論点 1 2 貯蔵設備の冷却能力

○検討課題

使用済MOX燃料の発熱量は使用済ウラン燃料に比べて大きいですが、使用済MOX燃料を保管する際、十分に冷却することができるか。

図 12-1 使用済燃料プール（女川 3 号機）

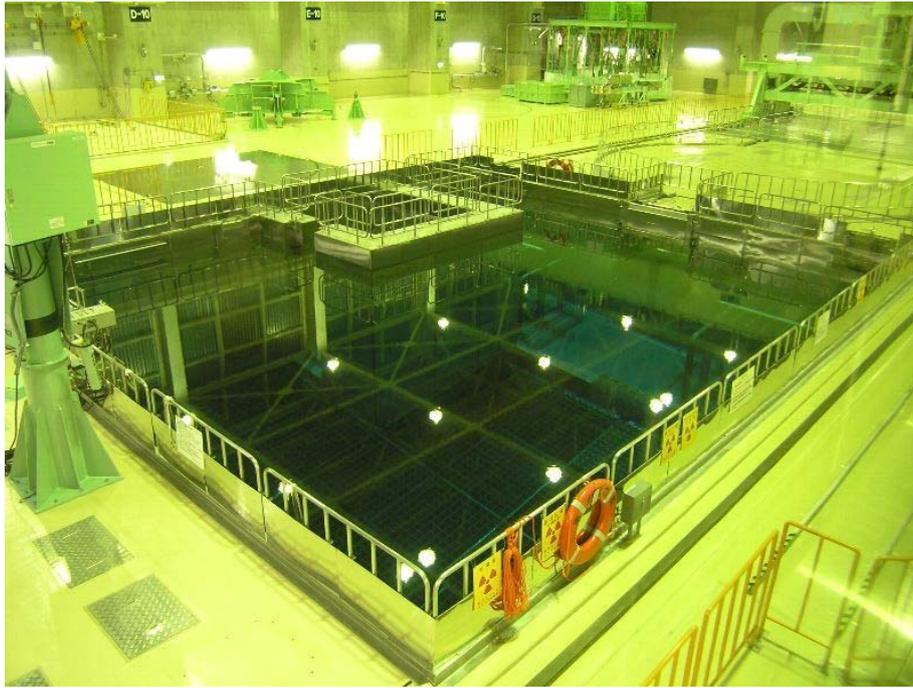
- ・ 安全な温度まで下がるのに要する時間は、使用済ウラン燃料(30～50年)の10倍(500年)といわれている。

- ・ MOX燃料は、ウラン燃料と同じ燃焼期間であれば、ウラン燃料よりも崩壊熱が高くなるが、東北電力が採用するMOX燃料は、ウラン燃料に比べて原子炉での燃焼期間が短いため、使用済燃料プール(図12-1)内に貯蔵するときの崩壊熱はウラン燃料と同等である。(図12-2)ことから、現在の冷却設備で十分冷却することができる。
- ・ 崩壊熱の評価においては、女川3号における燃料取替えと女川1号からの燃料移動により、最も使用済燃料プールの発熱量が大きくなる組合せにより評価している。
